補足説明資料

型式指定申請書 添付書類 13 記載事項比較表

本書は、型式指定申請書の添付書類 13「外運搬規則第六条若しくは第七条及び第十一条に定める技術上の基準（容器に係るものに限る。）への適合性に関する説明書」の記載事項について、原規規発第 22061412 号により設計（変更）承認（以下「先行設計承認」という。）を受けた核燃料輸送物設計変更承認申請書<sup>(注)</sup>（以下「先行設計承認申請書」という。）の記載事項との比較を示すものである。

(i)-第 A.1 図 燃料集合体の収納位置

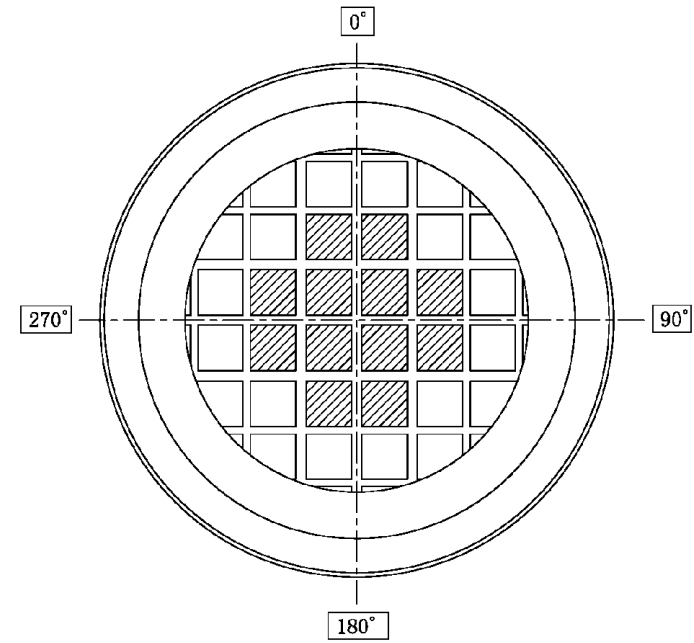
15×15 燃料追加に伴う記載の追加

(i)-第 C.8 図 一次蓋

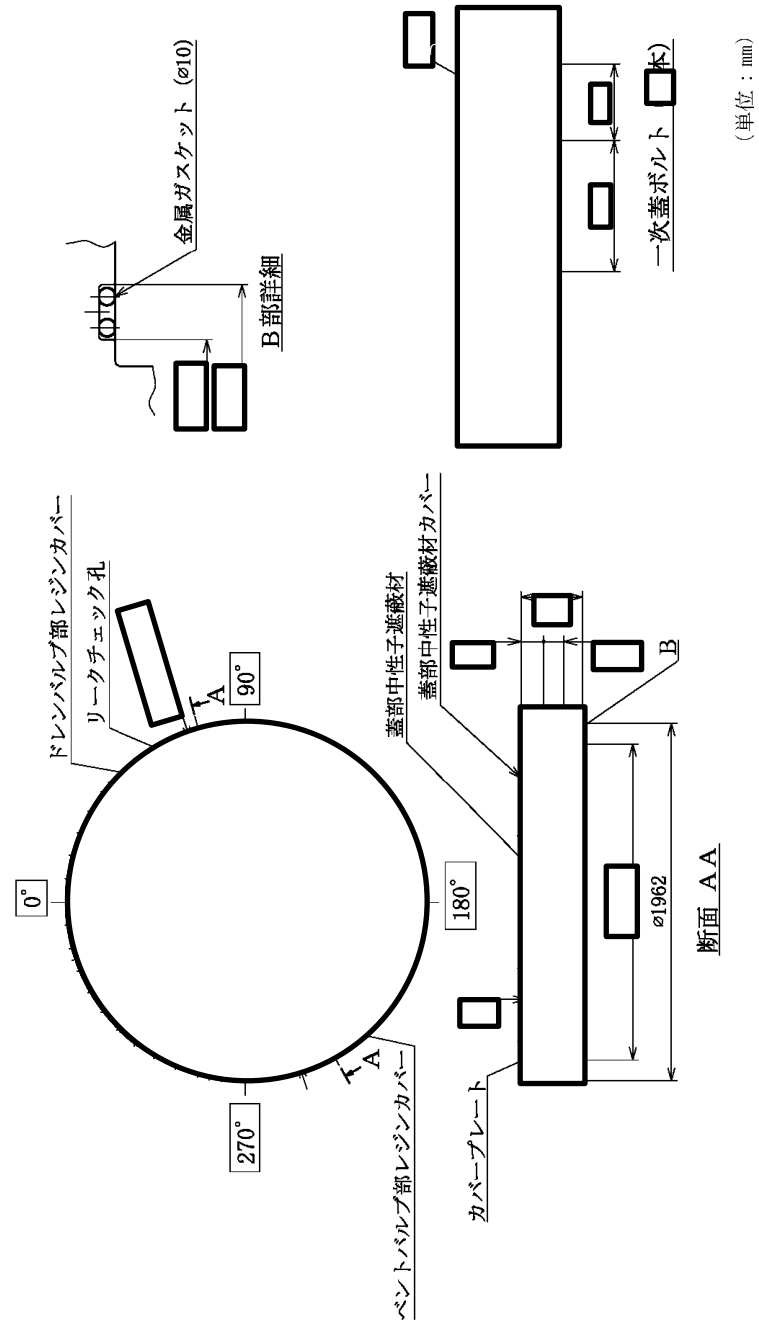
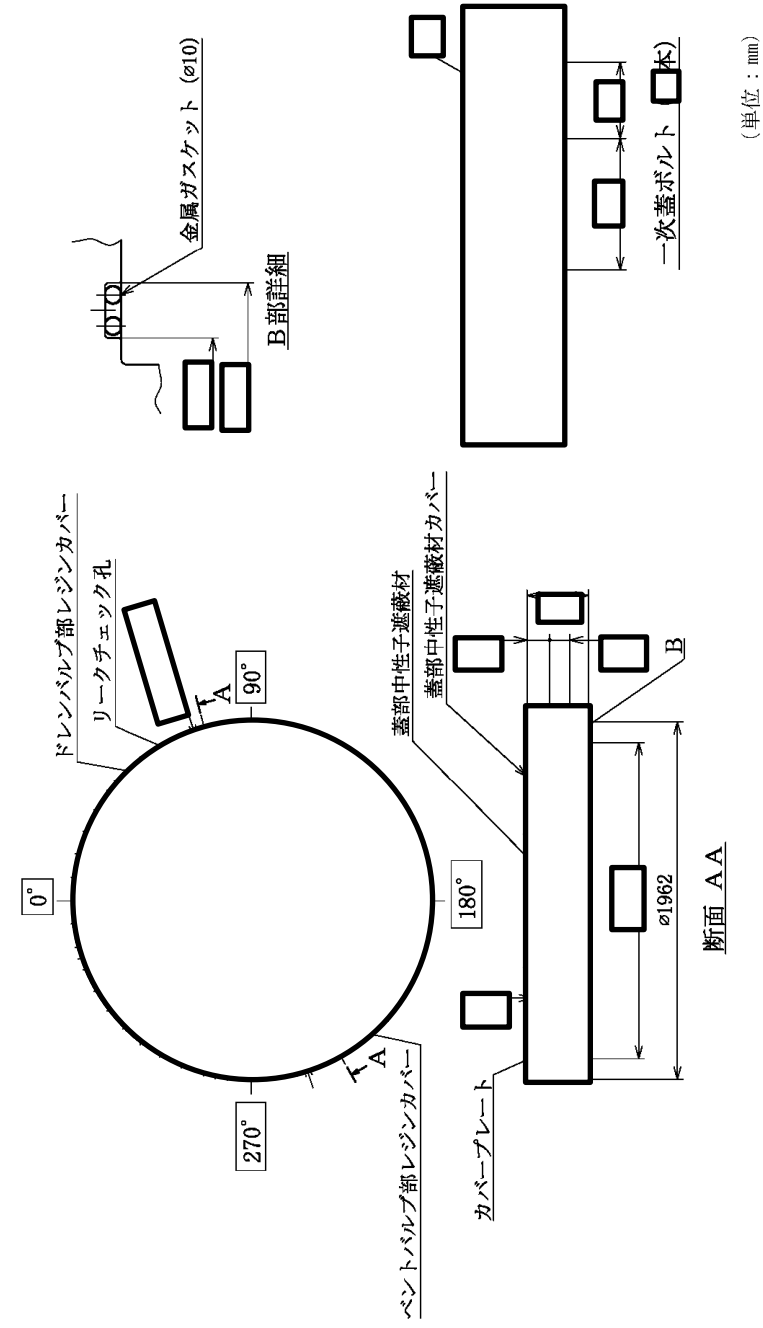
貯蔵方式の差異による記載の見直し

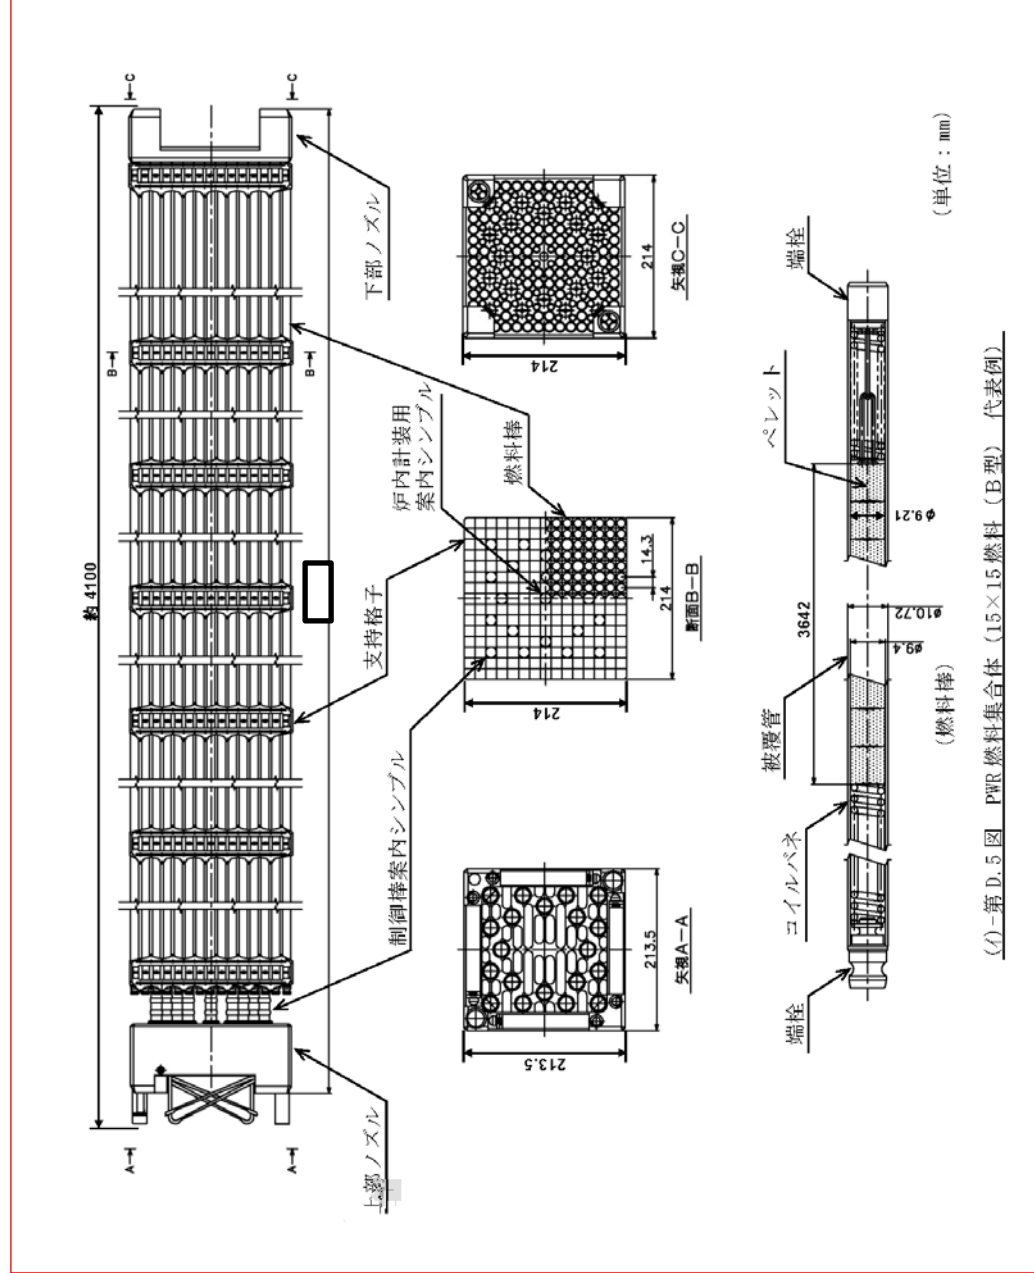
15×15 燃料追加に伴う記載の追加

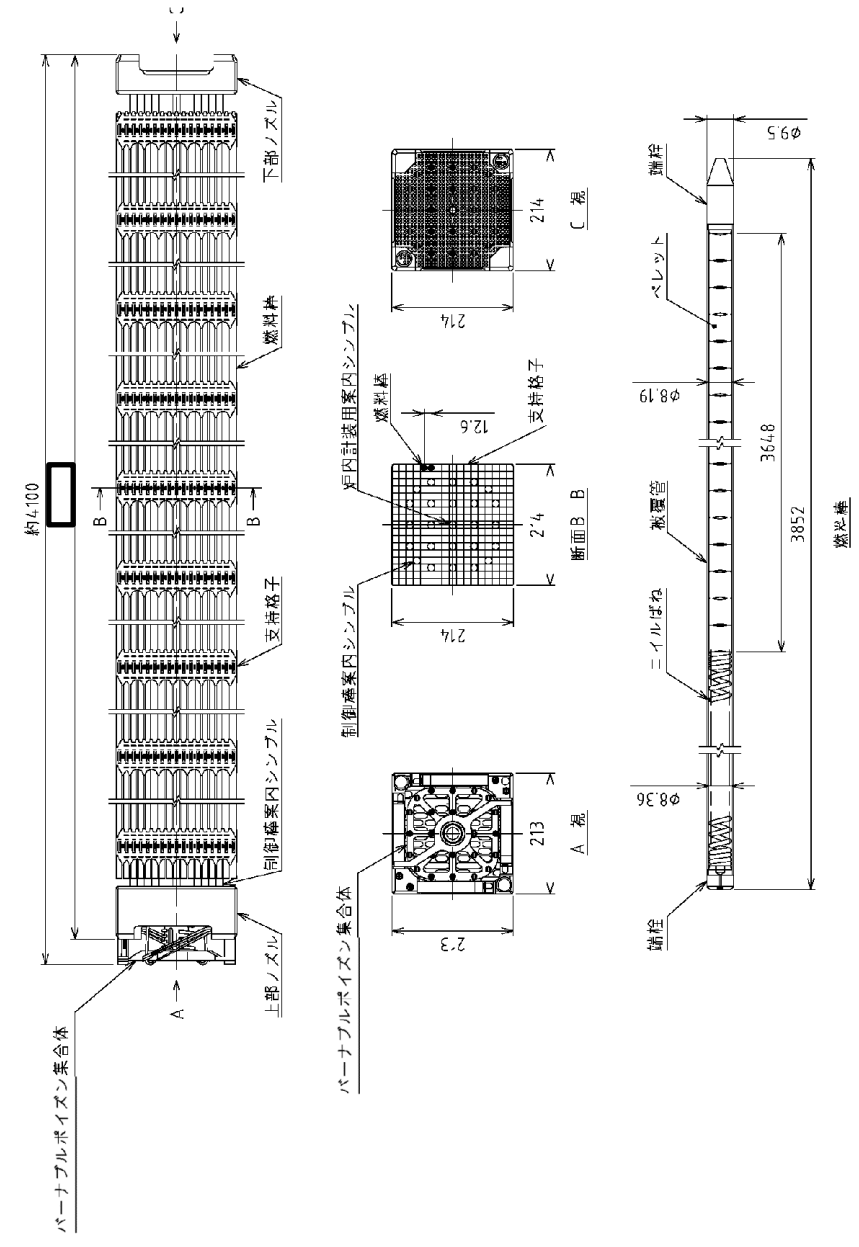
15×15 燃料追加に伴う記載の追加
